TRANS/WP.29/2003/12
12 December 2002

ПРЕДЛОЖЕНИЕ ПО ПРОЕКТУ ДОПОЛНЕНИЯ 3 К ПРАВИЛАМ № 112

(Фары, испускающие асимметричный луч ближнего света)

"Приложение 4 - Добавление1

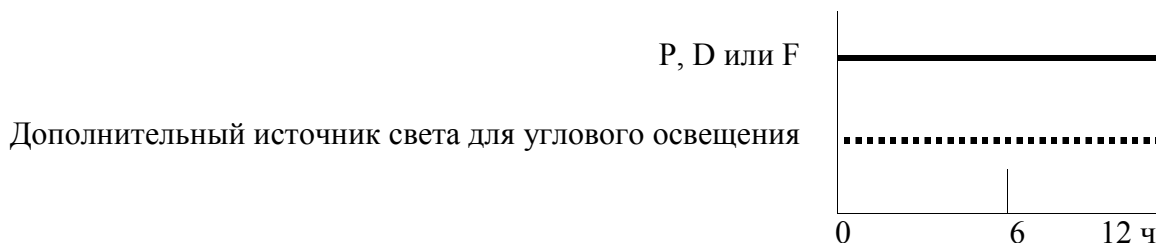
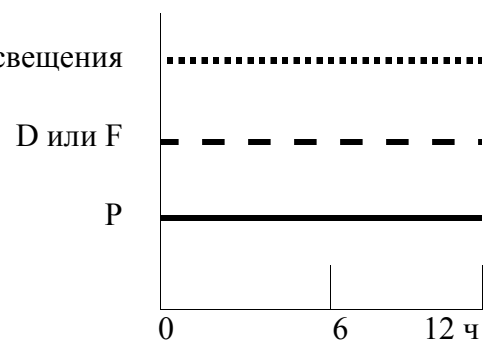
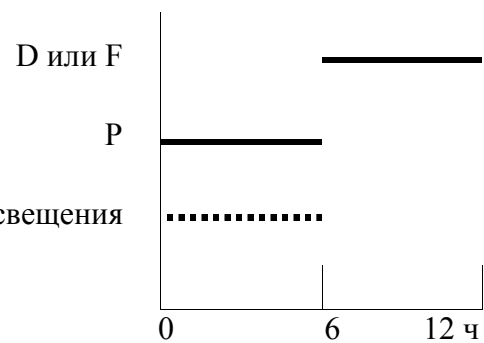
Приложение 4, пункт 1.1.1.1, добавить новый подпункт d) следующего содержания:

- " d) в случае огня ближнего света, предназначенного для обеспечения углового освещения за счет дополнительного источника света, этот источник света должен находиться во включенном состоянии в течение 1 минуты и в выключенном состоянии в течение 9 минут при приведении в действие только ближнего света (см. приложение 4 - добавление1)".

Включить новое Приложение 4 - Добавление1 следующего содержания:
